AGÊNCIA GOIANA DE INFRAESTRUTURA E TRANSPORTES — GOINFRA

RECURSO TÉCNICO ADMINISTRATIVO

CONCORRÊNCIA ELETRÔNICA Nº 25/2026 — SISLOG Nº 118081

GO-440/GO-508 — Entr. GO-506 (Santo Antônio do Rio Verde) / Divisa MG — 32 km

Figura 9 - Histograma de mão de obra, p. 418, sem memória de cálculo por frente.

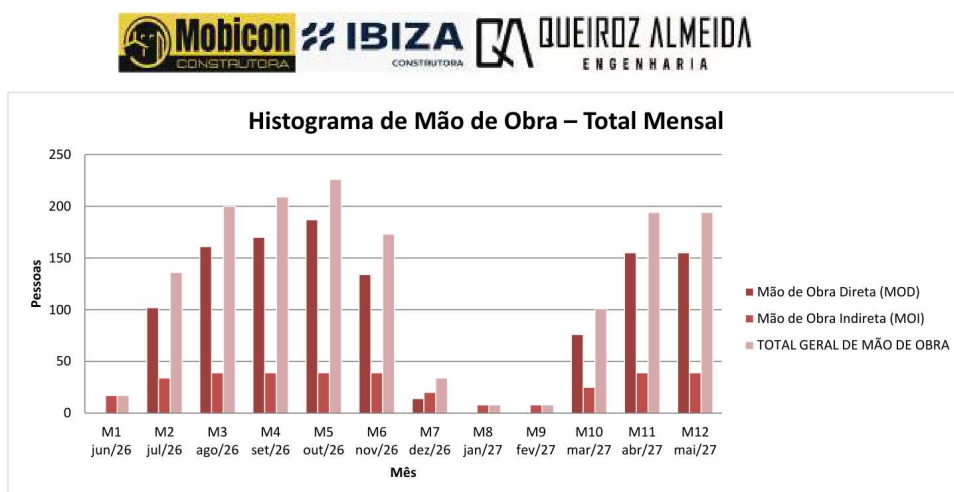
Evidência objetiva. Os gráficos de mão de obra e equipamentos mantêm recursos nos meses M8-M9, mas não apresentam memória de cálculo, separação por frente nem justificativa quantitativa da manutenção e retirada dos recursos durante a paralisação.

Análise. A mera curva agregada não comprova alinhamento. Falta demonstrar quais equipamentos permanecem, quais são desmobilizados, os custos de ociosidade, a remobilização e a compatibilidade com a retomada concentrada em M10-M12.

Repercussão na nota. Requer-se 0,5 em cada subitem 6.1 a 6.4, totalizando 2,00 pontos.
